第 7 章 施設・設備概略設計

7.2.5 路線計画ガイドライン・デザイン

図 7-5(1) Vadodara-Ahmedabad 迂回路(南側)

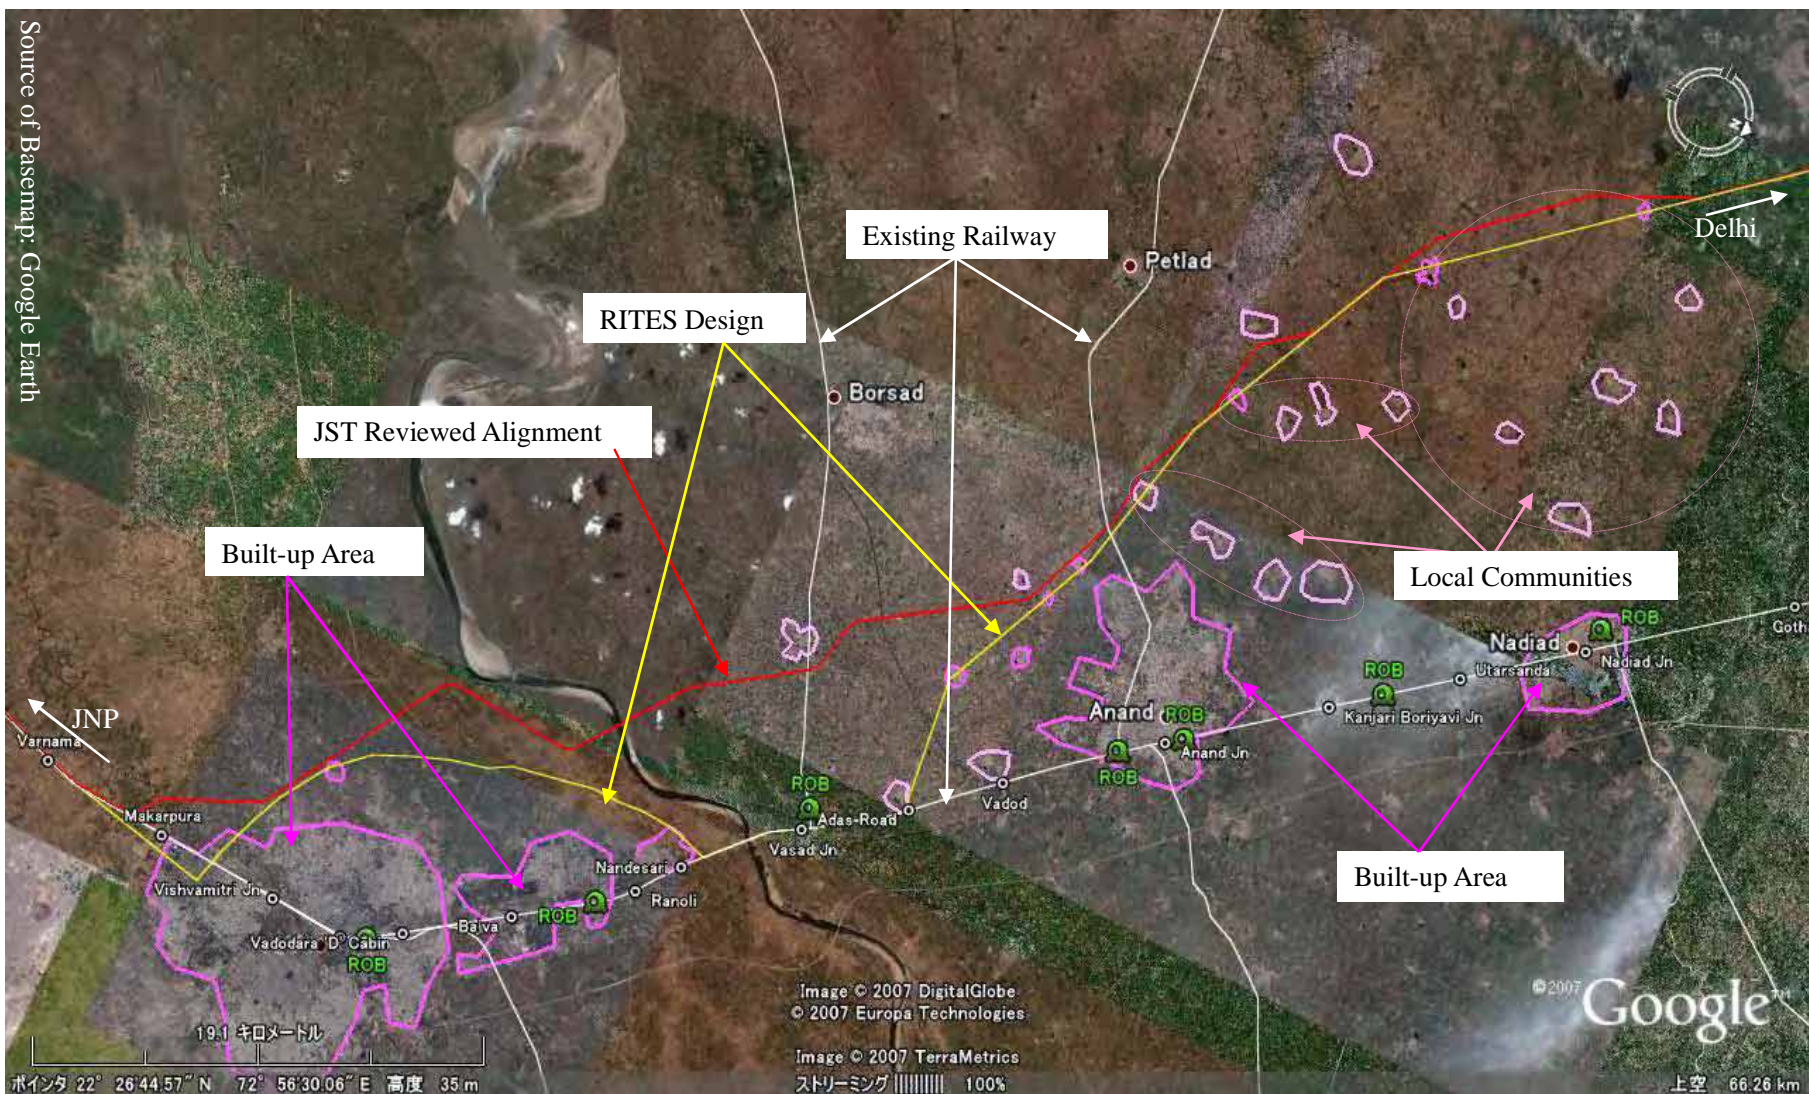
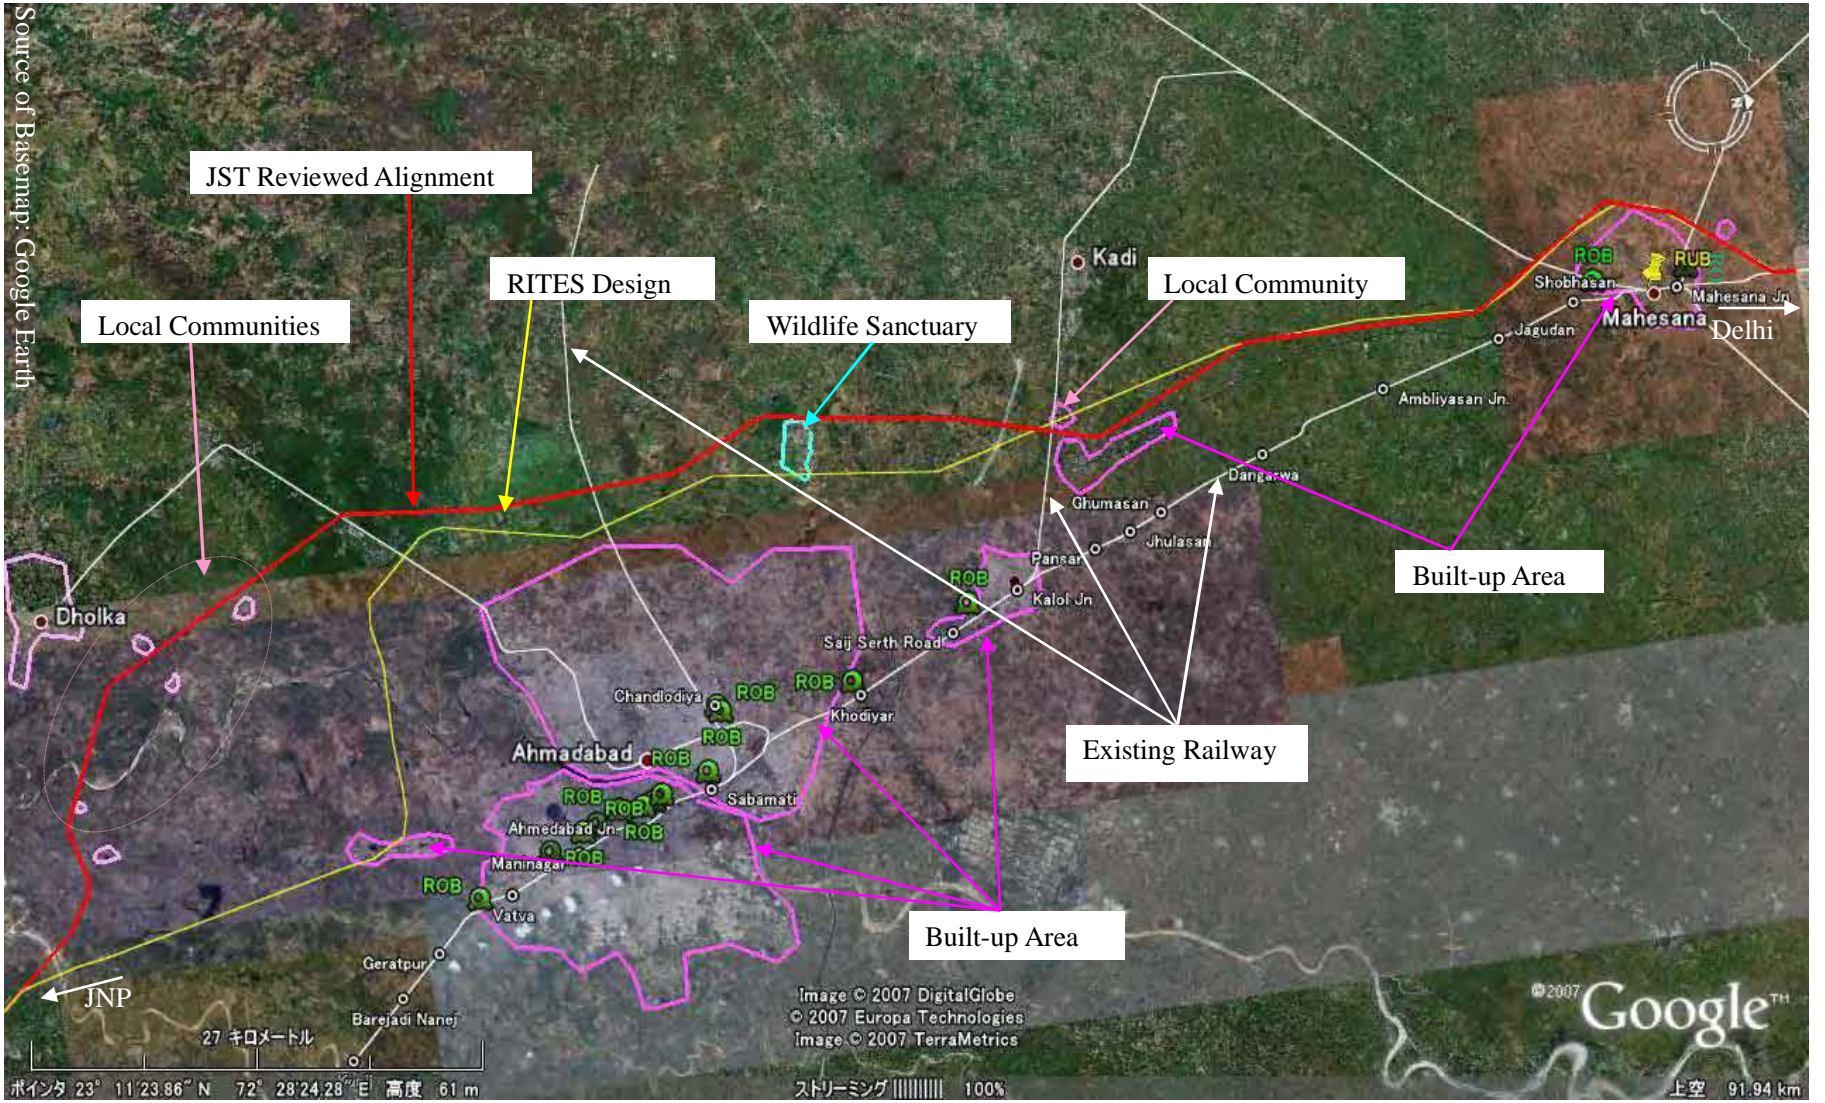
この区間は、市街地が大きく発達しており、鉄道路線沿いにも市外地が点在し、ROB の数も 20 箇所にあふため、大迂回路となっている。RITES 提案の迂回ルートは、Vadodara の市街地を迂回し Vasad 周辺で約 10km 既存線と並行し、再び Anand, Nadiad, Ahmedabad, Kalol, Mahesana の市街地を避ける大迂回ルートとしている。この一部並行区間には架替を要する既存の ROB が 1 箇所あるほか、RITES ルートでは路線上に Local Community が存在し、Mahi River を薄い斜角で横断する計画となっており、これらを回避し、かつルートを短く出来る短絡路線を提案する。Vasad 付近以外は RITES 案とほぼ同様であるが、Local Communities および Wildlife Sanctuary を回避する為若干の修正を加えた。迂回路線延長は約 211.4 km で、この区間の既存線延長は約 189.5 km、約 21.9 km の延伸である。RITES Route では約 216.6 km である。

図 7-6 Palanpur 迂回路

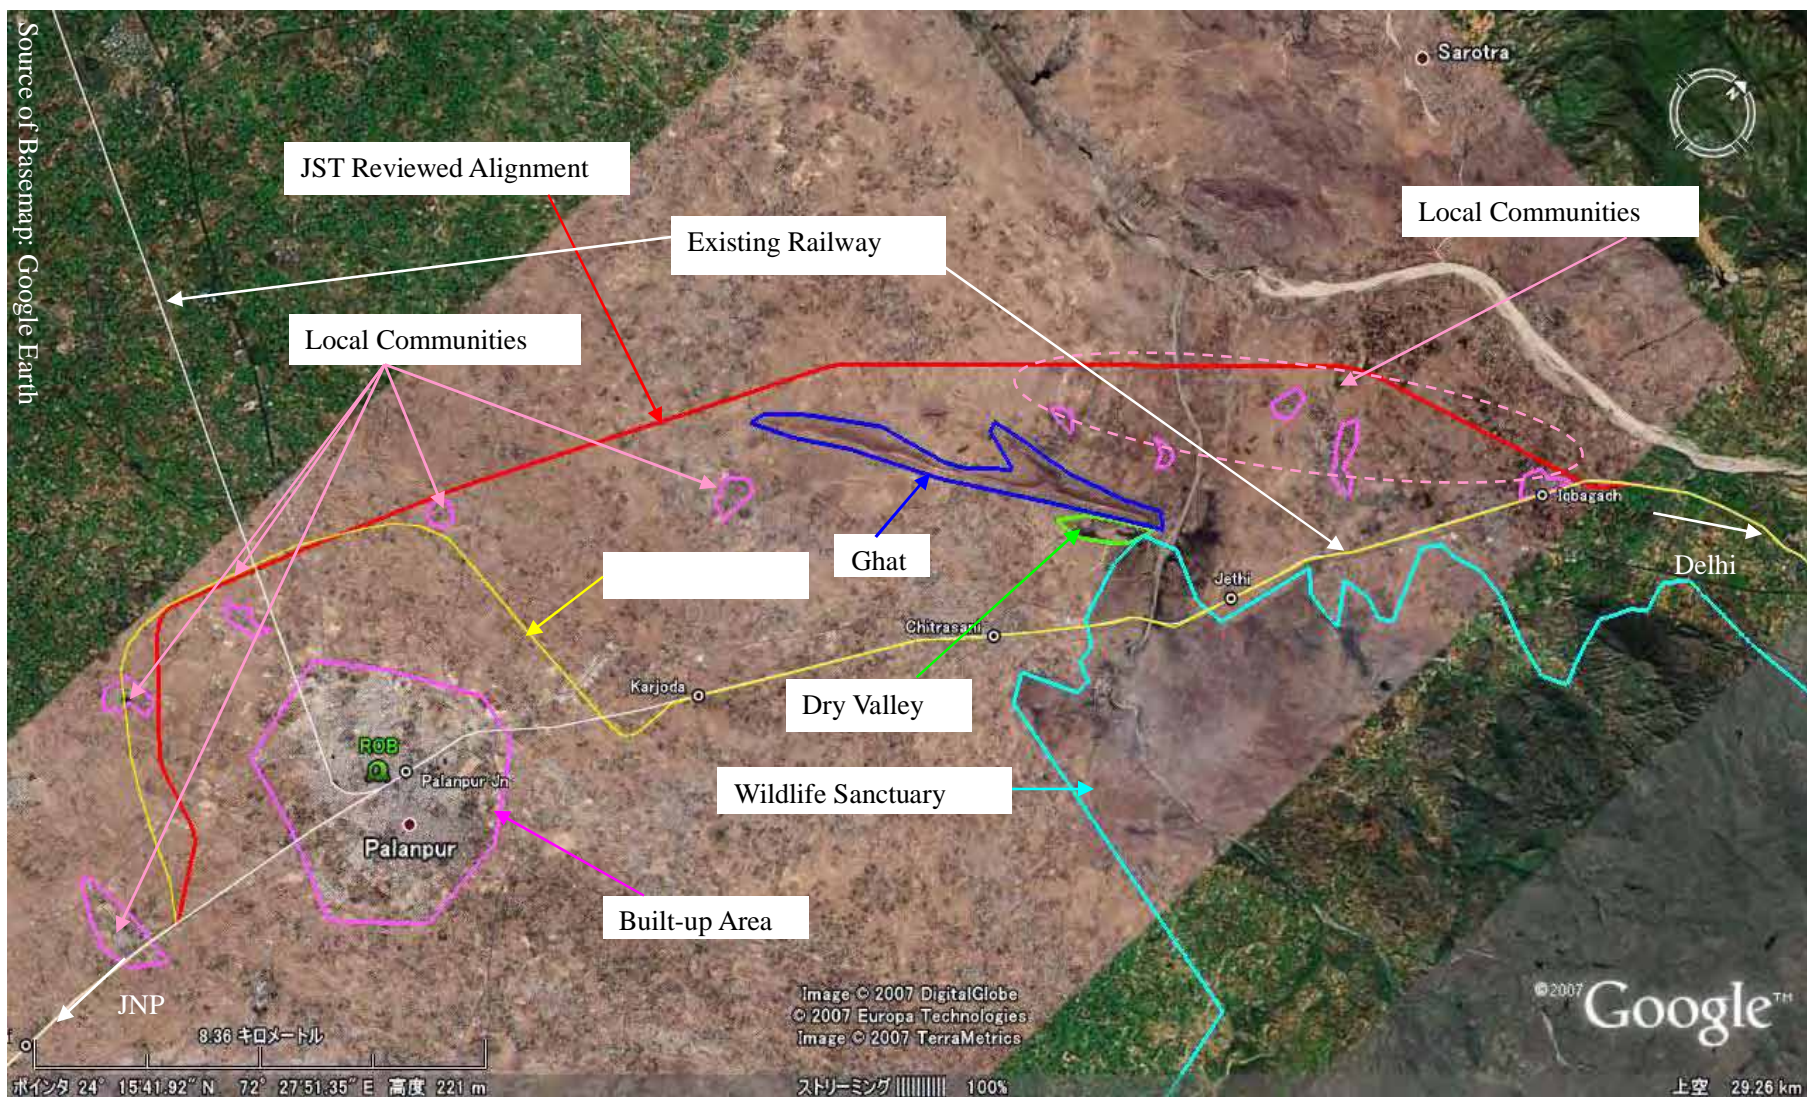
RITES 案は、既存市街地を避ける約 18.1 km の迂回ルート計画となっているが、Chitrasani-Jethi 間に Wildlife Sanctuary が存在しているため、これを回避するルートを提案する。図に示すように、既存線が Wildlife Sanctuary 内を通過しているのは約 2.5km であるが、北側の小山脈と Dry Valley に阻まれており、小山脈の北側を通すしかない。従って迂回路線延長は約 34.6 km となり、この区間の既存線延長約 29.1 km

に対し、約 5.5 km の延伸となる。

図 7-7 Kishangarh 迂回路

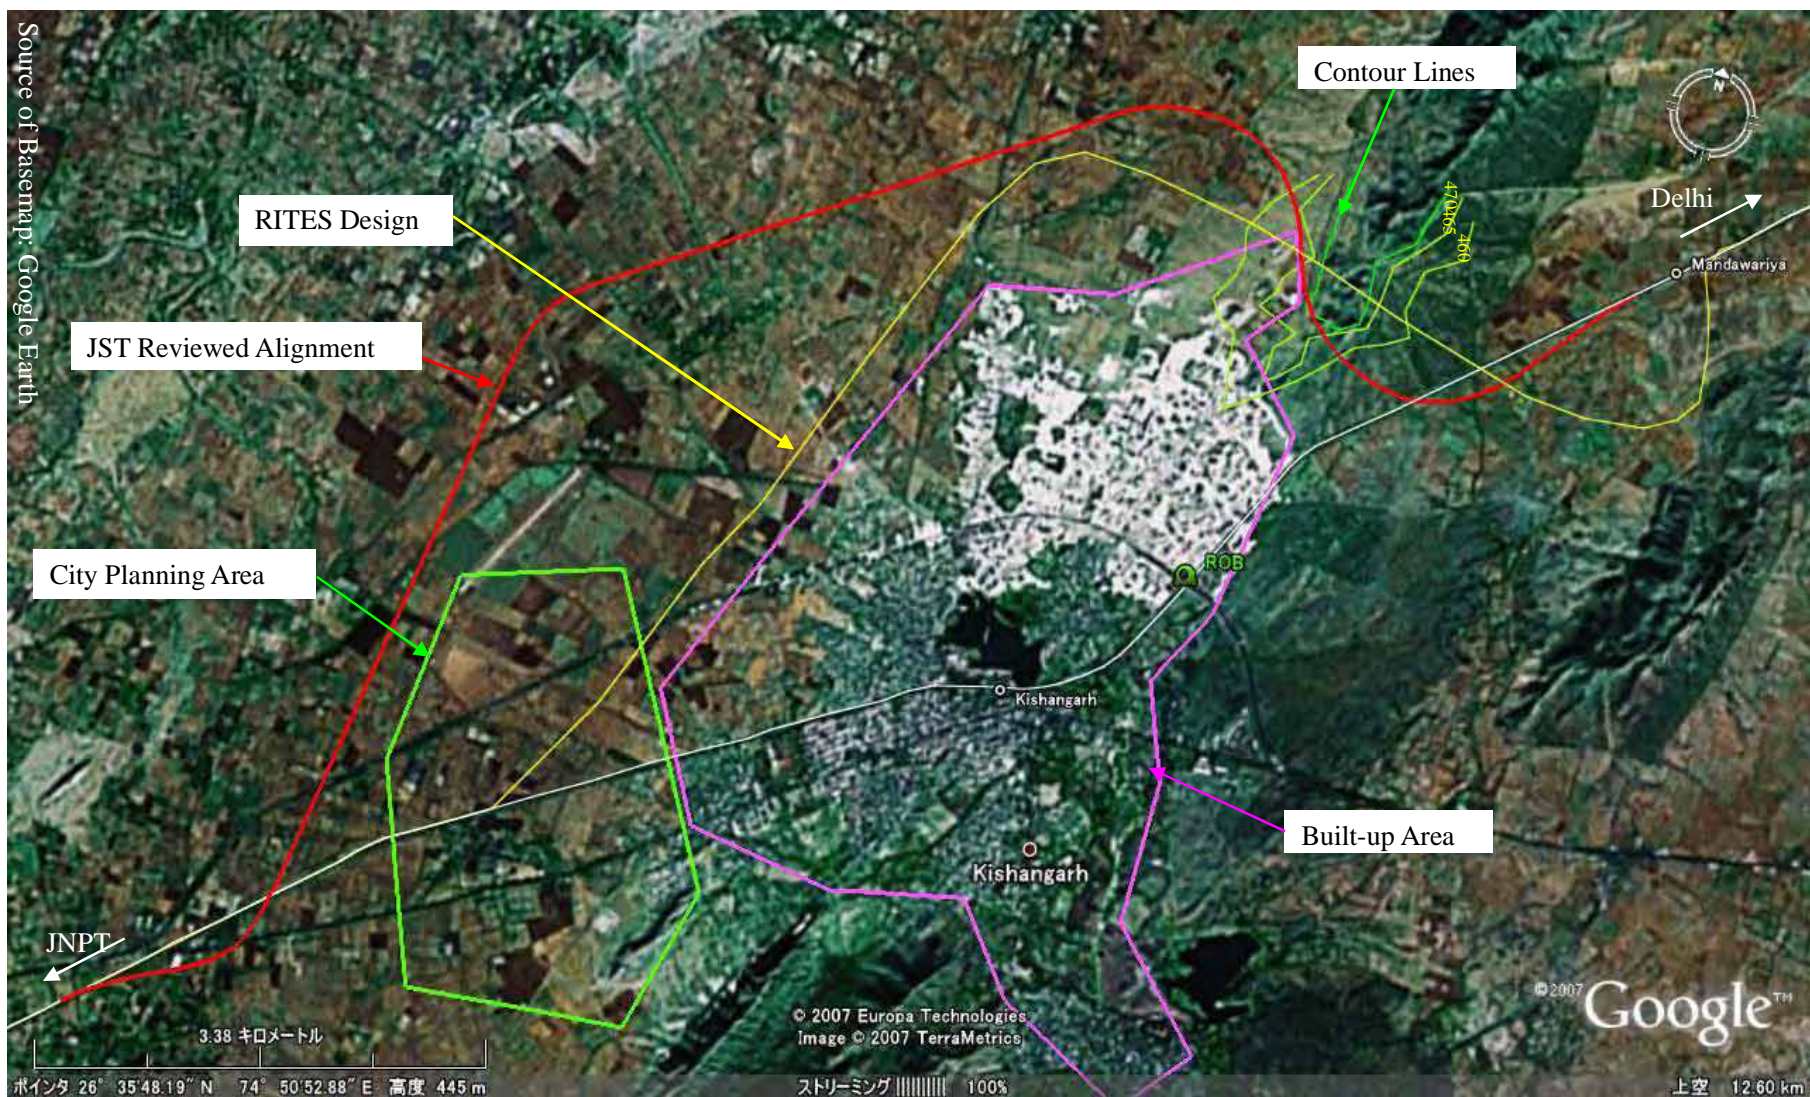
この区間は Google Earth の解像度が悪く詳細部分が確認できないため、高解像度衛星画像(Quick Bird)を購入して CAD 上で Google Earth と重ねあわせ検討した。RITES が提案している迂回ルートでは、都市計画区域を通っている他、大理石加工場らしき施設に当たっており、また、Delhi 側へ抜ける手前で山地を大きく切土しなければならない。従ってこれらを回避する迂回ルートを提案する。迂回路線延長は 16.6 km で、この区間の既存線延長は約 13.4 km、約 3.2 km の延伸である。(RITES Route では約 13.3 km)

図 7-8 Phulera 迂回路

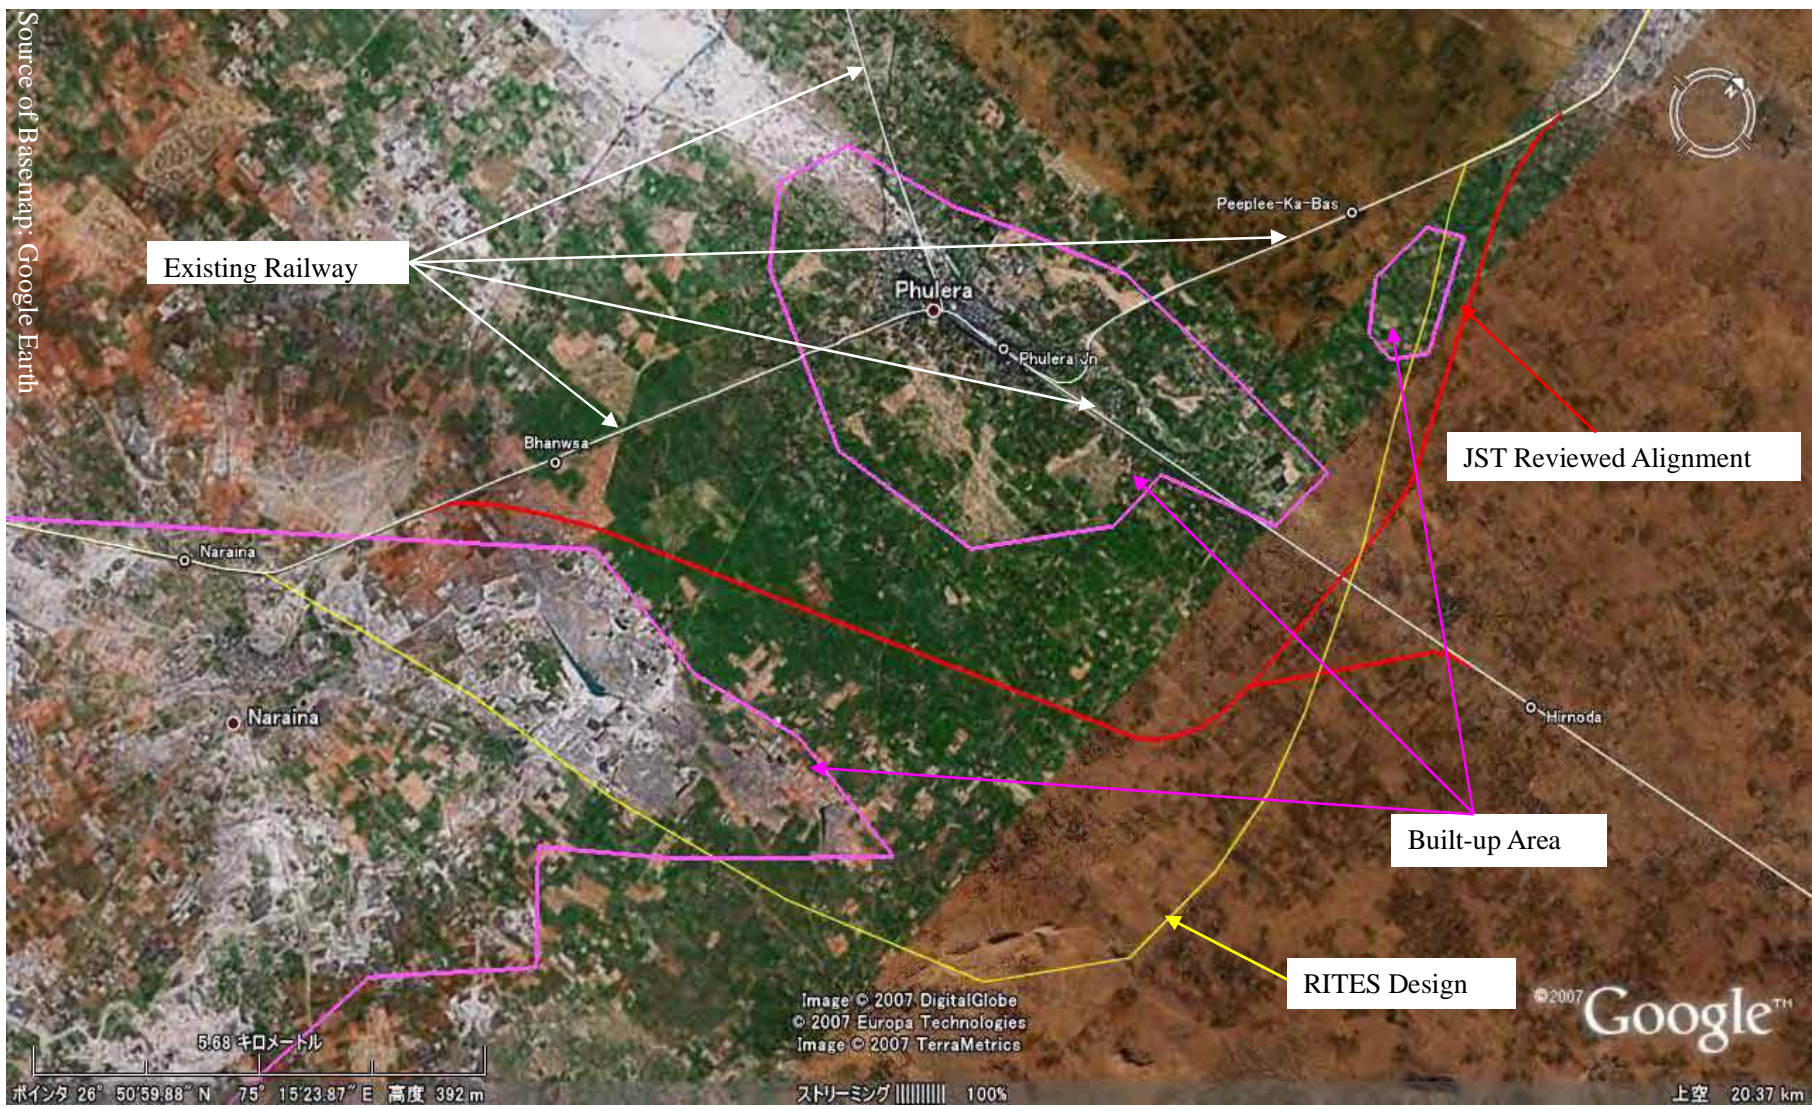
RITES 提案の迂回ルートは、既存市街地を通過する計画となっているので、これを回避したルートを提案する。迂回路線延長は約 19.4 km で、この区間の既存線延長は約 16.3 km、約 3.1 km の延伸である。RITES Route では約 23.6 km である。
